| DEER1013BIAM0226001 | | | |
| Elettrodotto 380 kV in DT "Gissi-Larino-Foggia" Integrazioni volontarie allo Studio di Impatto Ambientale | | | |
| Corografia delle alternative di progetto su ortofoto | | | |

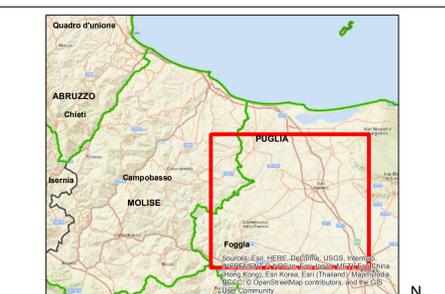
Alternativa 10
 Riferimento richiesta MATTM:
 CT/VA n° 12
 g) sviluppare un tracciato che riduca l'interferenza con il SIC "Valle Fortore - Lago di Occhito"
 evitando l'attraversamento del sito in diagonale

Ottimizzazioni AdB Puglia:
 Ottimizzazione tracciato per rispetto distanza dal reticolo minore a seguito di verifiche idrauliche tra i sostegni (359-360)
 Sostegni: 356/362

Ottimizzazioni AdB Puglia:
 Ottimizzazione tracciato per rispetto distanza dal reticolo minore a seguito di verifiche idrauliche tra i sostegni (370-371)
 Sostegni: 368/371

Ottimizzazioni AdB Puglia:
 Ottimizzazione tracciato per rispetto distanza dal reticolo minore a seguito di verifiche idrauliche
 Sostegni: 379/381

Ottimizzazioni AdB Puglia:
 Ottimizzazione tracciato alternativo per risolvere l'interferenza con l'area a rischio idraulico
 Sostegni: 389/400

Ottimizzazioni AdB Puglia:
 Ottimizzazione tracciato per rispetto distanza dal reticolo minore a seguito di verifiche idrauliche
 Sostegni: 409/418

Alternativa 11
 Alternative studiate da Tema o richieste da altri Enti
 AdB Puglia: Risoluzione interferenza con area a rischio idraulico elevato

Ottimizzazioni AdB Puglia:
 Ottimizzazione tracciato per rispetto distanza dal reticolo minore a seguito di verifiche idrauliche
 Sostegni: 420/429

Ottimizzazioni AdB Puglia:
 Ottimizzazione per migliorare esposizione CEM recettore Puglia 11
 Sostegni: 431
